DÉLIBÉRATION N°2026-198

Délibération de la Commission de régulation de l'énergie du 8 octobre 2026 portant proposition de méthodologie d'établissement des courbes de demande et des paramètres du rapport de paramétrage du mécanisme de capacité

Figure 2 – Schéma des paramètres de la courbe de demande

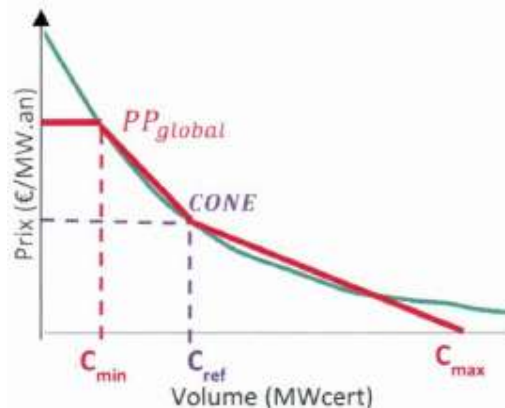
La CRE souligne la qualité de l'approche proposée par RTE concernant la construction de l'extrapolation de l'abaque permettant de remonter à l'utilité pour la collectivité de contractualiser davantage ou moins que la capacité de référence.

Néanmoins, RTE opère ensuite des simplifications qui s'entendent pour des raisons opérationnelles et de lisibilité de la courbe de demande. Une telle approximation conduit selon les cas à sur-contractualiser ou sous-contractualiser par rapport à l'optimum empirique, alors que cette pratique se justifie difficilement.

Dès lors, la CRE avait considéré que la méthodologie pour simplifier la courbe pourrait être affinée pour les enchères suivantes. RTE a procédé à une linéarisation plus robuste de l'abaque de défaillance dans son rapport de paramétrage pour la période de livraison 2030-2031. Cependant, la plage au-delà de la capacité de référence sur laquelle l'abaque est approximé par un segment de droite unique non nul affecte fortement la qualité de l'approximation localement. La CRE estime notamment qu'un cadre méthodologique plus rigoureux et stable d'une période de livraison sur l'autre devrait être appliqué. En particulier, les techniques de linéarisation, visant à interpoler des simulations, doivent être conduites sur la base d'une bonne représentativité de la courbe de demande dans des plages réalistes d'équilibre. Le choix de la largeur des intervalles et de l'échantillonnage de la courbe de demande empirique n'est pas justifié et peut conduire à fausser les résultats relatifs à l'élasticité de la courbe de demande. La CRE recommande l'utilisation, lors du paramétrage, d'une plage fixe et justifiée pour conduire les analyses de sensibilité autour de la capacité de référence, définie par exemple de manière absolue ou relative par rapport à la capacité de référence.

La CRE considère par ailleurs que le choix méthodologique de RTE de simplifier la courbe de demande pourrait être retravaillé et demande à RTE d'étudier une solution plus rigoureuse et stabilisée. La CRE considère que les techniques de linéarisation doivent être conduites sur la base d'une bonne représentativité de la courbe de demande dans des plages réalistes d'équilibre, définies par exemple par rapport à la capacité de référence.
